**Basento Energia S.r.l.**

**AUTORIZZAZIONE INTEGRATA  
AMBIENTALE PER LA CENTRALE A  
CICLO COMBINATO ALIMENTATA A  
GAS NATURALE DA 400 MW<sub>E</sub>**

**RISPOSTA ALLE RICHIESTE  
D'INTEGRAZIONE PERVENUTE  
DALLA COMMISSIONE IPPC**

**Figura 17-1: Schema generale dei bruciatori. Nel caso di Salandra il combustibile è Gas naturale.**

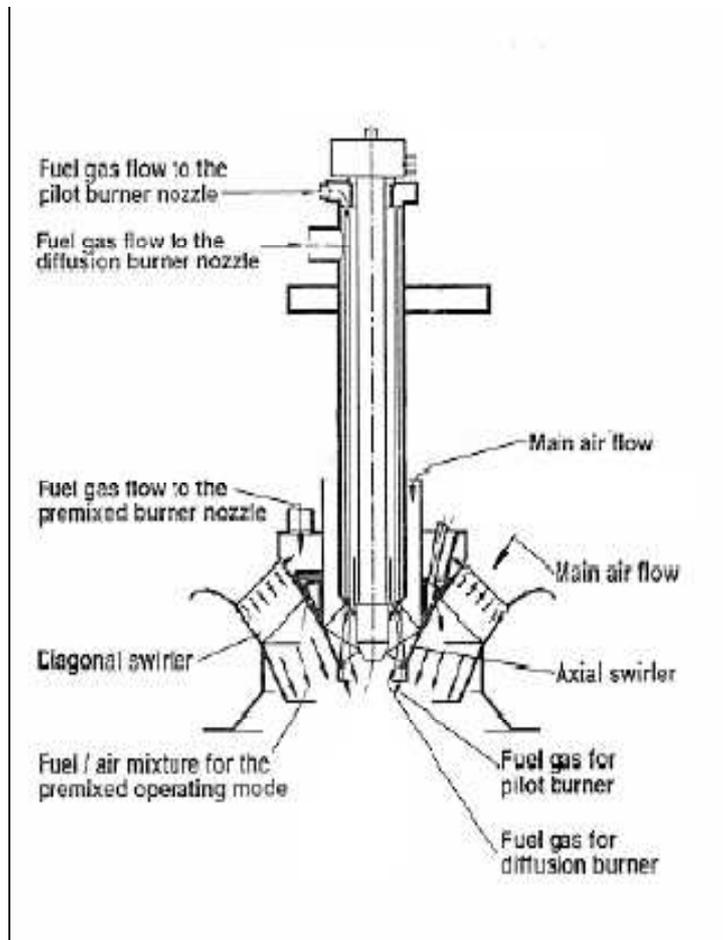
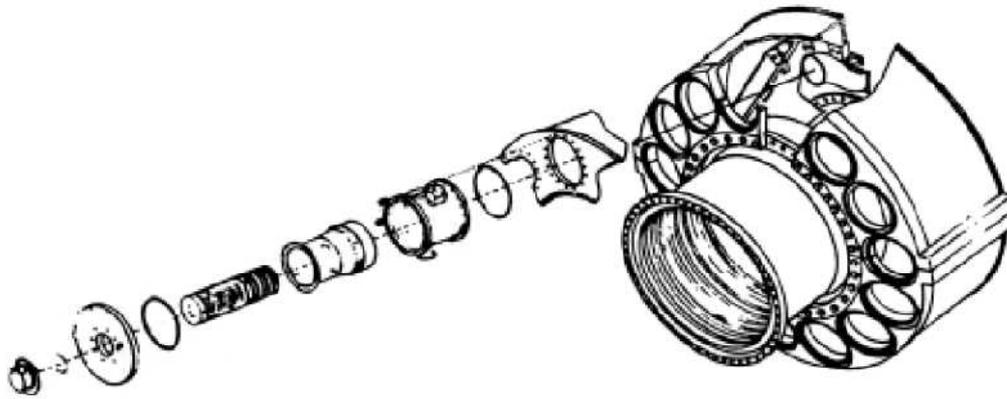
Si richiede documentazione tecnica sulla tipologia e prestazioni ambientali attese dei bruciatori di tipo DLN (transitori).

La turbina a gas prevede l'installazione del sistema di combustione basato su bruciatori denominati "Dry Low NOx", in grado di ridurre drasticamente le emissioni nei fumi esausti.

Il sistema è costituito da una camera di combustione e da una serie di bruciatori "Dry Low NOx".

La camera di combustione è di tipo anulare ed è situata a valle dell'ultimo stadio del compressore aria ed a monte del primo stadio di espansione del turbogas.

I bruciatori della turbina provvedono all'opportuna miscelazione tra l'aria proveniente dal compressore ed il combustibile (gas naturale) per ottenere la combustione ottimale (basse emissioni ed elevata stabilità di fiamma) nel più ampio range operativo possibile richiesto alla turbina a gas.

I bruciatori "Dry Low NOx" sono basati sulla tecnologia di tipo "ibrido" (diffusione e premiscelazione) che prevede l'ottimizzazione della combustione "a stadi", coinvolgendo ad opportuni carichi della turbina a gas dapprima il pilota, poi lo stadio a diffusione ed infine lo stadio a premiscelazione.
